U heeft een aanvraag gedaan voor een watertoets via het portaal www.dewatertoets.nl. Op basis van uw gegevens en het beleid van het waterschap kom ik tot de normale procedure.

Omdat het plan zich al in de voorontwerp fase bevindt, is het belangrijk om onze uitgangspunten (zie bijlage, de belangrijkste uitgangspunten zijn dikgedrukt aangegeven) goed te integreren in het ontwerp bestemmingsplan. Zoals belooft heeft onze hydroloog naar jullie plan voor het realiseren van een bergingsvoorziening gekeken. Hieronder vind je het advies. Hier wordt ook naar gerefereerd in de uitgangspuntennotitie. Het is dan ook de bedoeling om dit samen met de uitgangspuntennotitie wordt geïntegreerd in het ontwerp bestemmingsplan. Mochten jullie hier nog vragen over hebben dan hoor ik het graag.

Rood voorstel plan, paars alternatief ligging sloot

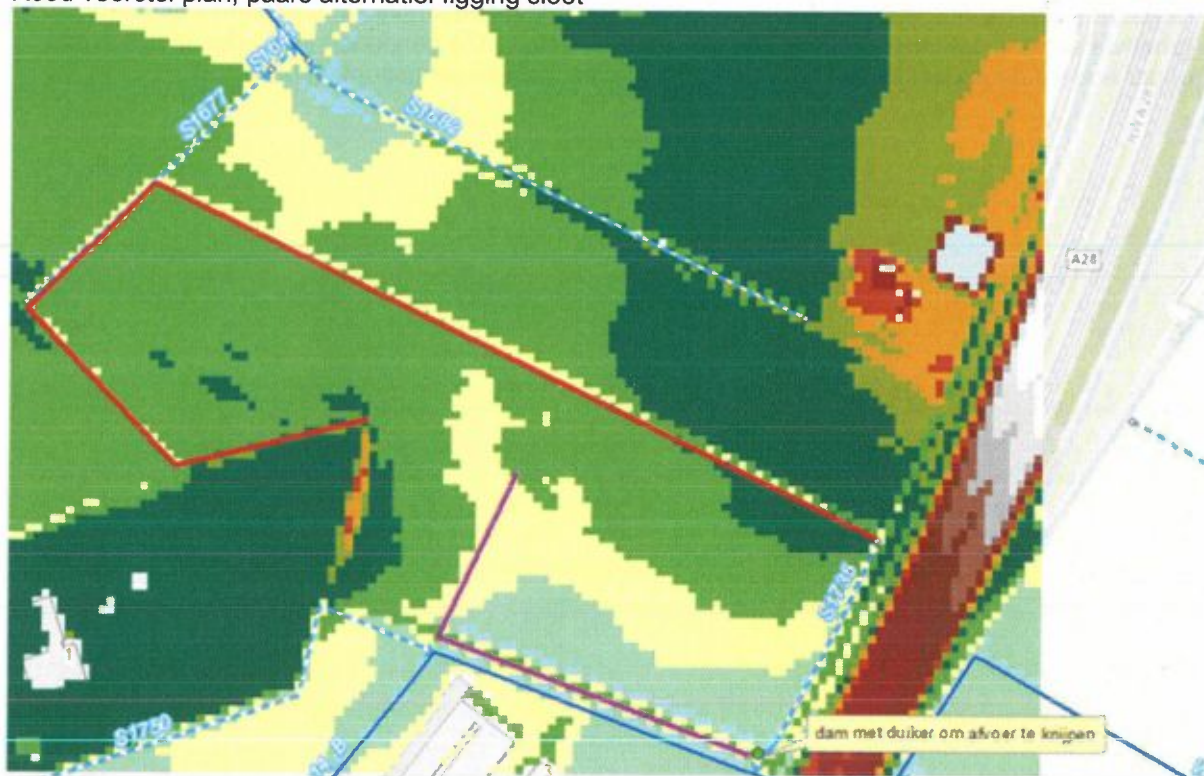
Zoals al eerder is aangegeven is de aanleg/het verbreden van een watergang alleen niet voldoende. Er zal een overloop/knijpconstructie gerealiseerd moeten worden. Dit kan door een dam aan te leggen met hierin een kleine duiker (rond 150), waardoor de afvoer wordt geknepen. Voor de veiligheid kan er voor gekozen worden om de dam lager aan te leggen zodat wanneer het peil in een extreem natte situatie hoog oploopt, het water alsnog over de dam kan wegstromen voordat het maaiveld wordt bereikt.

Zoals de sloot nu is ingetekend krijgen de aanliggende eigenaren in een natte situatie ook te maken met een peilstijging door de knijpconstructie die aangelegd moet worden. Dit lijkt ons niet wenselijk. Het lijkt logischer dat de sloot op eigen terrein wordt aangelegd (zie voorbeeld afbeelding 1) zonder direct te grenzen aan een aanliggende perceel. Hierbij raakt de ingreep niet de aanliggende eigenaren. Daarnaast is de optie ook qua maaiveldligging meer voor de hand liggend omdat zich hier een lage hoek bevindt (zie hoogtekaart, afbeelding 2).

Het heeft geen zin voor de bering om een diepte sloot te graven omdat deze zich dan vult met grondwater, waardoor dit geen extra berging oplevert. Een bredere minder diepte sloot is qua berging efficiënter.

Uitgaande van de indicatieve grondwaterkaart (zeer globaal beeld) kan in een natte situatie het grondwater hoog opkomen. Hier dient voldoende rekening mee gehouden te worden in relatie tot onder andere de bouwhoogte. Dit is ook aangegeven in de uitgangspuntennotitie.
